ПАСПОРТ ДОСТУПНОСТИ

объект: Федеральное государственное бюджетное образовательное учреждение высшего образования «Тульский государственный университет»,
ФГБОУ ВО «ТулГУ» (учебный корпус № 12)

адрес: Тульская обл., г. Тула, Советский район, ул. Агеева, д. 1 Б

**АКТ ОБСЛЕДОВАНИЯ
объекта социальной инфраструктуры
К ПАСПОРТУ ДОСТУПНОСТИ ОСИ № 02**

Фото № 1. Основной вход.

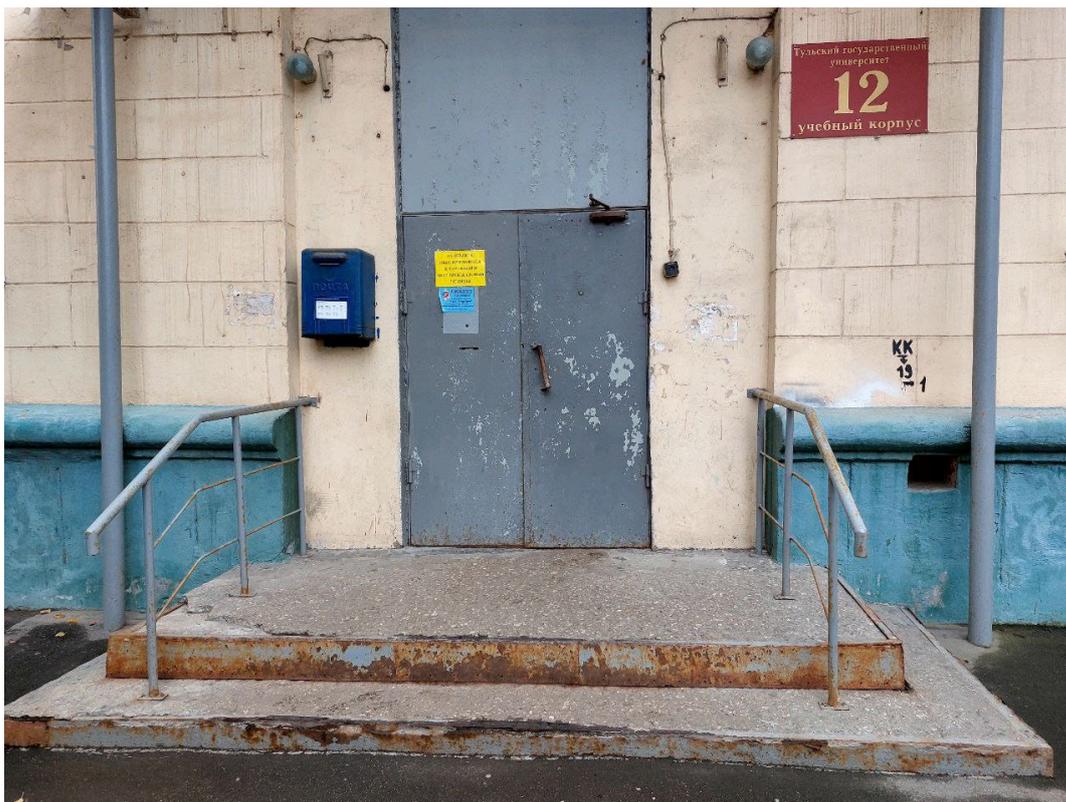
2.1	Лестница (наружная)	Есть		1	Отсутствует контрастное выделение краевых ступеней лестницы	С, У	Выделить краевые ступени лестницы контрастными полосами шириной не менее 0,08м-0,1 м (п. 6.2.8 СП 59.13330.2020)	Текущий ремонт
				1	Отсутствуют осязательные предупреждающие наклейки на поручнях	С	Обозначить осязательными предупреждающими наклейками начало/окончание поручней	Текущий ремонт
				1	Отсутствует тактильная направляющая «ВНИМАНИЕ!О ПАСНОСТЬ!»	С	Установить тактильно-контрастные указатели глубиной 0.5-0.6м на расстоянии 0,3-0,04 м перед внешней лестницей (п. 5.1.10 СП 59.13330.2020)	Текущий ремонт
				1	Отсутствует кнопка вызова	К, О, С, У	Перед лестничным маршем на высоте 0,85 м -1,1 м установить кнопку вызова персонала для оказания помощи инвалидам. Кнопку вызова установить на контрастном фоне с обозначением знаком 0.15*0.15м, на высоте 0.9-1.3м. Рекомендуется установить кнопку вызова справа по ходу движения на отдельно стоящей опоре (СП.59.13330.2020)	Текущий ремонт

п.6.1.1, п.8.1.7) ГОСТ 52131-2019	
2.2	Пандус (наружный)	Нет		1	Отсутствуют доступ для инвалидов на кресло-коляске	К	Установить пандус с углом наклона 1:20 длиной 14 метров с двухуровневыми соосными поручнями и разворотными площадками (п.5.1.14. СП 59 13330.2020). Либо предусмотреть подъемное устройство стационарного типа любого вида (наклонное или вертикальное подъемное устройство)	Капиталь ный ремонт

Фото № 2. Ширина двери 66 см.

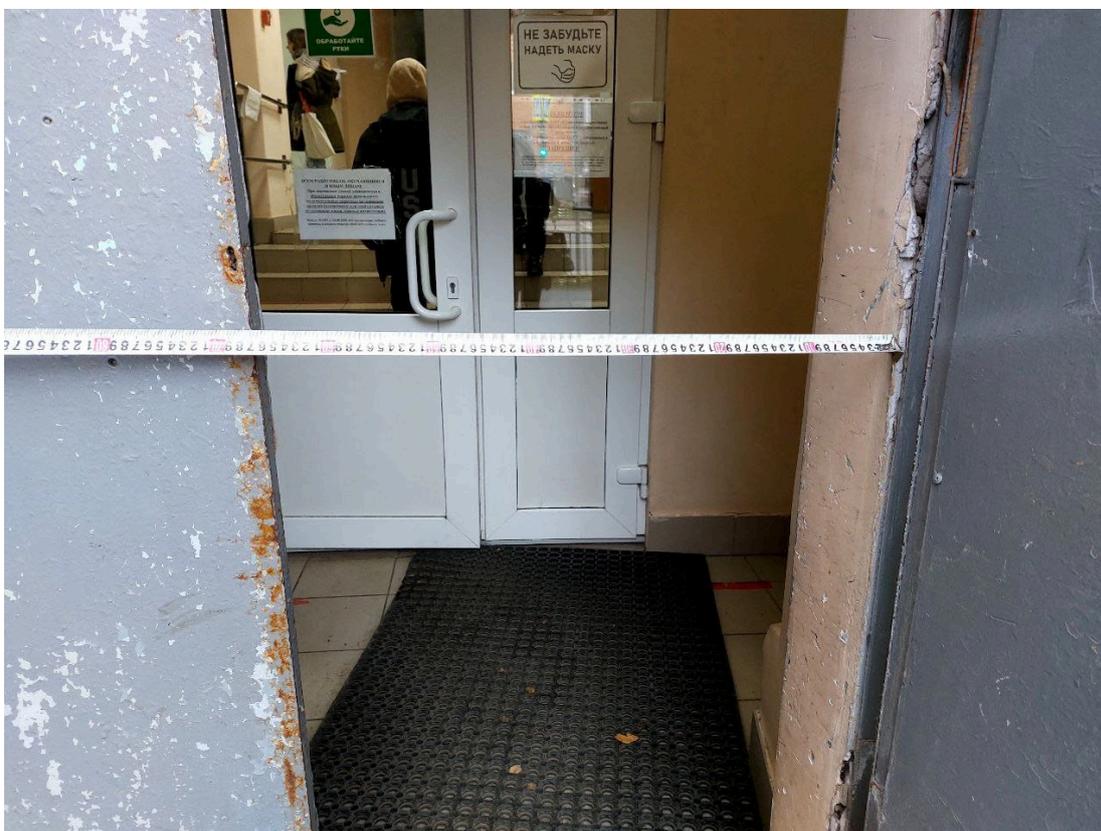
2.3	Входная площадка (перед дверью)	Есть		1				Не нуждается
2.4	Дверь (входная)	Есть		2	Ширина дверных проемов менее 0,9 м	К, О, С	Предусмотреть ширину дверных проемов не менее 0,9м. (п. 6.1.5 СП 59.13330.2020) До ремонта при необходимости обе створки двери должны находиться в открытом состоянии	Текущий ремонт
				3	Высота дверных порогов более 0,014 м	К, О, С	Установить перекатные пандусы на ширину дверного проема в местах перепада высот (при капитальном ремонте высота порога дверного проема не должна превышать 0,014 м одного элемента) (СП 59.13330.2020 п. 6.2.4)	Текущий ремонт
				1	Отсутствуют знаки доступности для всех групп МГН	К, О, С, Г, У.	Установить знаки доступности входов на объект (п.6.5.1. СП 59.13330.2020) ГОСТ 52131-2019	Текущий ремонт
				1	Отсутствует информационная вывеска с названием учреждения и режимом работы, дублированная шрифтом Брайля	С.	Установить информационную тактильную вывеску с шрифтом Брайля названием учреждения и режимом работы, рядом с дверью со стороны дверной	Текущий ремонт

Фото № 4. Тамбур.

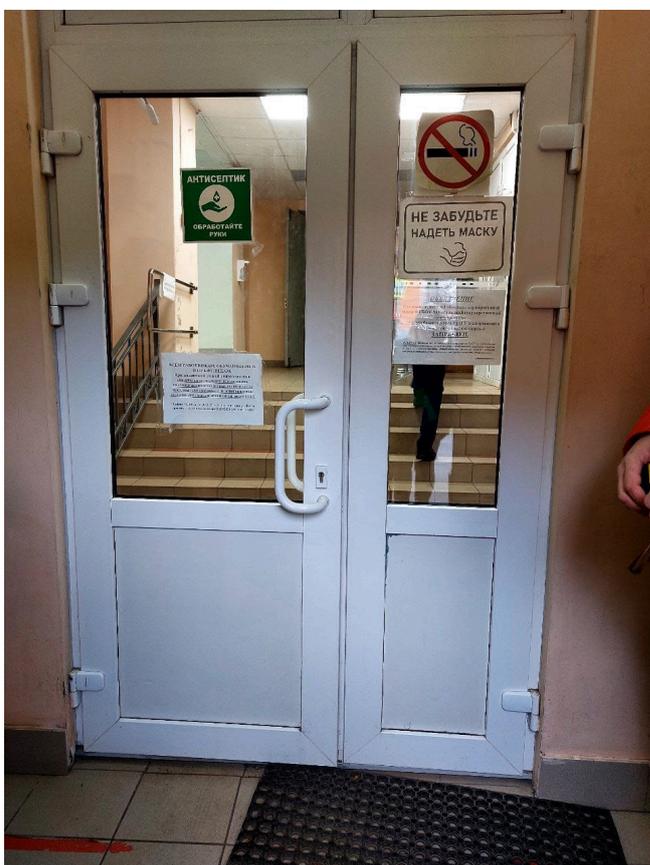
2.5	Тамбур	Есть		4,5	Ширина дверных проемов менее 0,9 м	К, О, С	Предусмотреть ширину дверных проемов не менее 0,9м. (п. 6.1.5 СП 59.13330.2020) До ремонта обе створки двери должны находиться в открытом состоянии при оказании помощи инвалидам	Текущий ремонт
				4	Двери не имеют контрастного отображения ручки по отношению к двери	С	Обеспечить контрастное отображение дверных ручек цветом по отношению к цвету двери	Текущий ремонт
				4	На стеклянном прозрачном полотне двери отсутствует контрастная маркировка	С	Установить яркую, контрастную маркировку на прозрачном полотне двери на 2х уровнях 0,9-1,0 м и 1,3-1,4 м (п.6.1.6. СП 59.13330.2020)	Текущий ремонт
	Общие требования к зоне	Привести в соответствие с СП 59.13330.2020

Φοτο Νο 8.

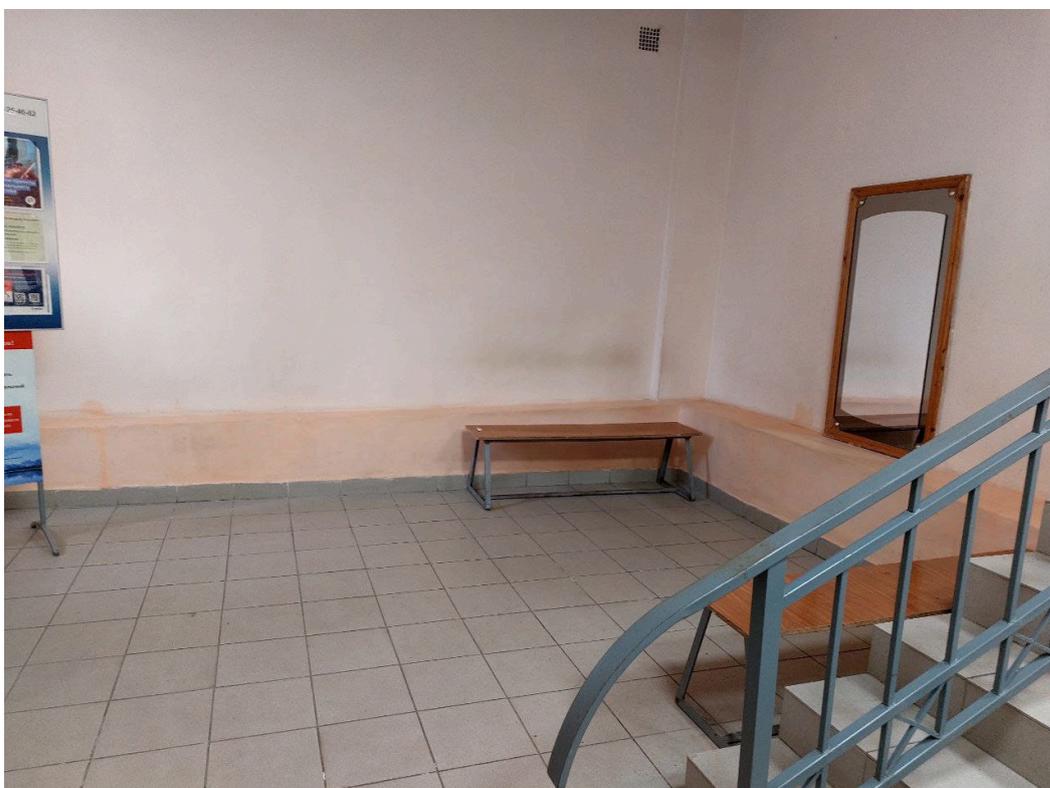
спины и подлокотником (п. 5.3 СП 59.13330.2020)	
				7, 8	Отсутствует место для собаки – поводья	С	Предусмотреть для собаки-поводыря специальное место для отдыха/ожидания, минимальный размер которого составляет 1,5 м ² с возможностью фиксации собаки на свободном поводке (п. 6.2.5 СП 59.13330.2020; ФЗ 181 ст. 15 п.7)	Текущий ремонт
				49, 50, 53, 54, 61	Не выделены и не ограждены, элементы технических конструкций, колонны вдоль путей движения	К, О, С	Рекомендуется нанести тактильную разметку или установить ограждения высотой не менее 0,9 м или колесоотбойники на высоте 0,05 м	Текущий ремонт
				38, 45, 49, 55, 56, 64	Отсутствуют поручни		Рекомендуется оборудовать пристенные поручни на путях движения для инвалидов на высоте 0,9 м

Фото № 9.

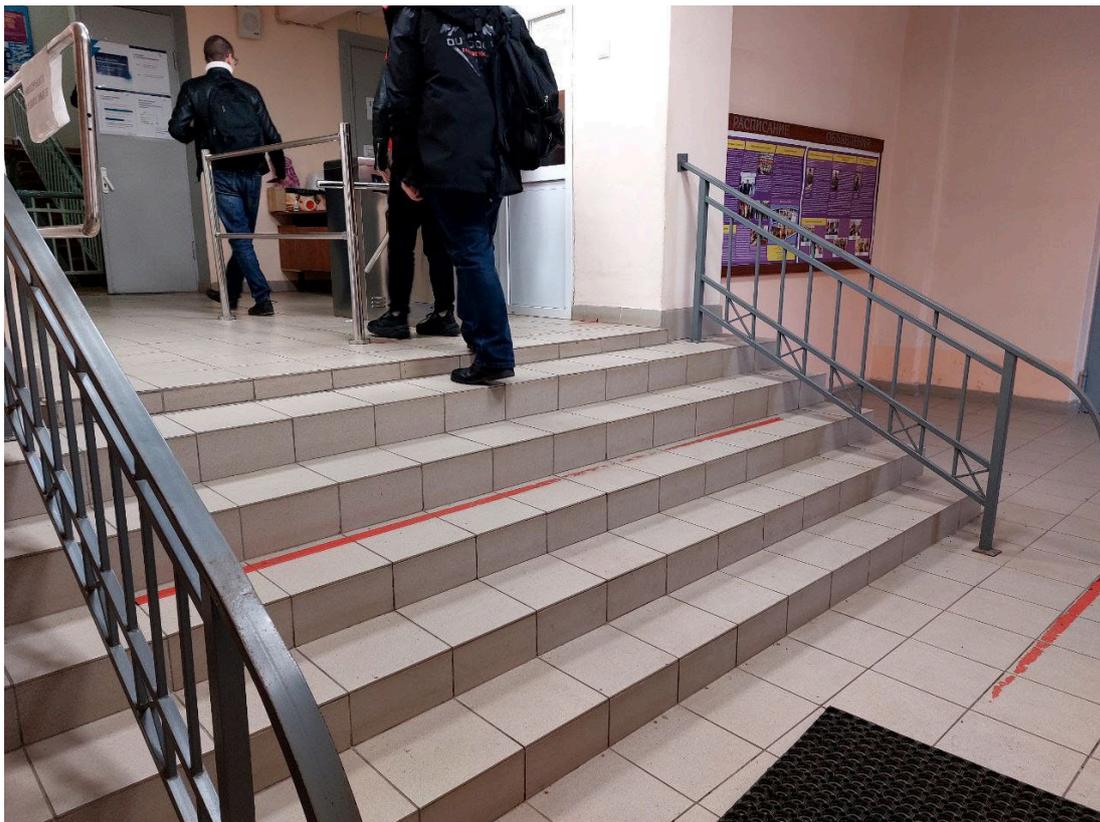
3.2	Лестница (внутри здания)	Есть		9, 35, 36	Отсутствует контрастное выделение краевых ступеней верхнего и нижнего лестничных маршей	С	Выделить краевые ступени лестницы контрастными полосами шириной не менее 0,08м. по всей ширине лестничного марша (п. 6.2.8 СП 59.13330.2020)	Текущий ремонт
				9, 35, 36	Отсутствуют бортики на боковых краях ступеней, не примыкающих к стенам	О	Рекомендуется оборудовать бортики высотой не менее 0,02м или применить другие устройства на боковых краях ступеней, не примыкающих к стенам, для предотвращения соскальзывания тростей. (п.6.2.8 СП 59.13330.2020)	Текущий ремонт
				9, 35, 36	Отсутствует обозначение начало/окончание поручней и нумерация	С	Обозначить осязательными предупреждающими наклейками начало/окончание	Текущий ремонт

Фото № 26. Конференц-зал.

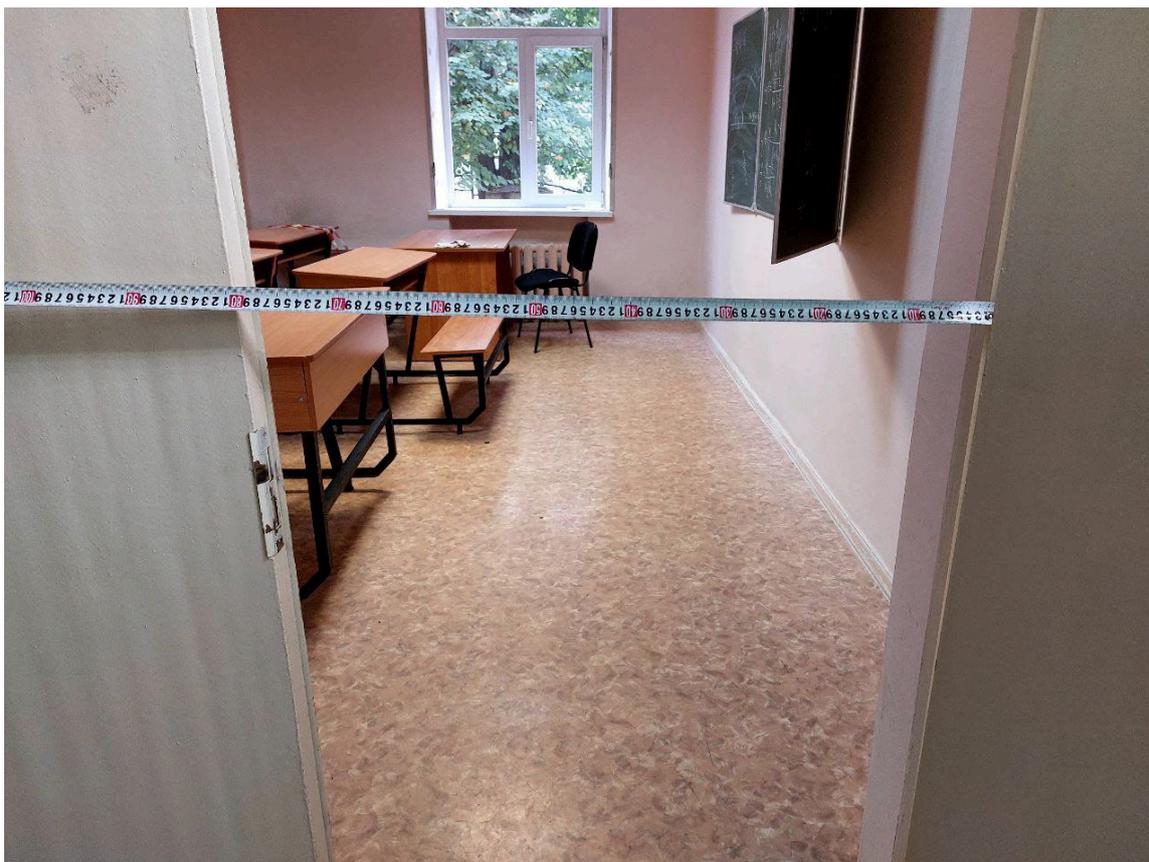
4.2	Зальная форма обслуживания	Есть		26	Отсутствуют информирующие тактильные таблички с названием помещений, а также не обозначен вход в помещение	К, О, С, Г, У	Установить информирующие тактильные таблички, которые располагаются рядом с дверью со стороны дверной ручки на высоте 1,4-1,6 м, таблички должны быть выполнены рельефно-точечным и рельефно-графическим способом с шрифтом Брайля	Текущий ремонт
				27	Не выделены места для инвалидов	К, О, С, Г, У	Рекомендуется выделить места для инвалидов на коляске рядом со входом, для слабовидящих и слабослышащих выделить места в первом ряду. Оборудовать индукционной петлей	Текущий ремонт

Фото № 34.

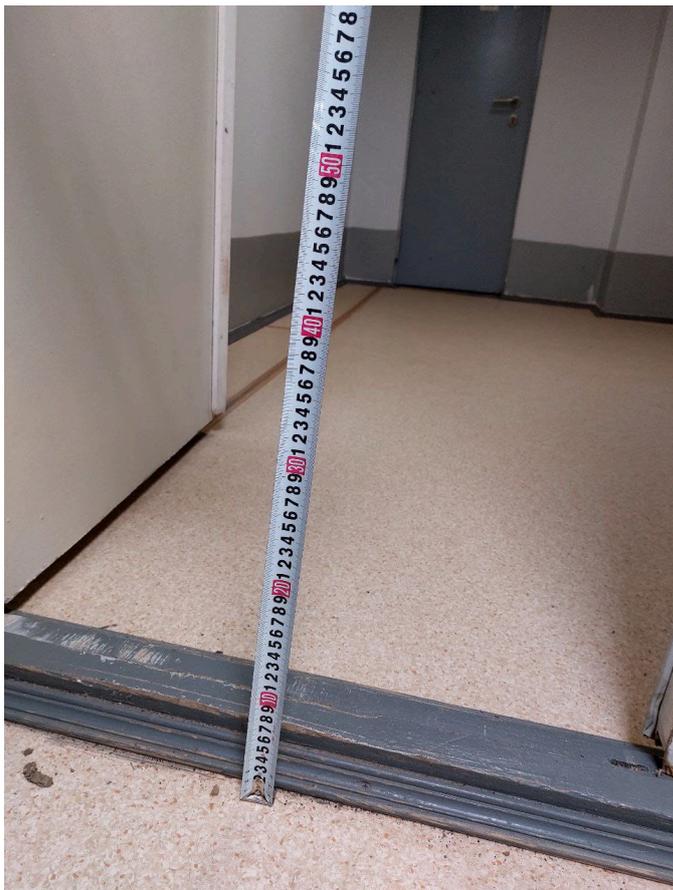
3.6	Пути эвакуации (в т.ч. Зоны безопасности)	Да		34, 35, 65	Отсутствуют указатели направления движения для инвалидов на путях эвакуации, выполненных на светонакопительных информационных табличках	К, О, С, Г, У	Предусмотреть указатели направления движения на путях эвакуации, выполненные на светонакопительных информационных табличках (планы эвакуации, направление движения при эвакуации). К доступному выходу	Текущий ремонт

34, 35, 36	На верхних и нижних ступенях лестничного марша отсутствуют контрастные полосы	К, О, С, Г, У	/входу Установить на каждом марше эвакуационных лестниц фотолюминесцентные полосы, обозначающие крайние верхние и нижние ступени (п.6.2.29 СП 59.13330.2020)	Текущий ремонт
					Отсутствуют зоны безопасности	К, О, С, Г, У	Следует предусматривать не менее одной пожаробезопасной зоны на этаж в пределах помещений одного пожарного отсека для инвалидов, которые не могут эвакуироваться самостоятельно (СП 59.13330.2020 п. 6.2.25)	Капитальный ремонт
					Отсутствуют светозвуковые оповещатели для управления эвакуацией людей при пожаре	К, О, С, Г, У	Установить светозвуковые оповещатели на этажах и путях движения, а также в местах, где инвалид может оказаться один (универсальный санузел, лифт), а также в лифтовых холлах и в противопожарных зонах установить оборудование с системой двухсторонней связи. Обозначить общего сбора для МГН знаком Е 21 «Пункт (место) сбора» (СП 59.13330.2020 п. 6.5)	Текущий ремонт
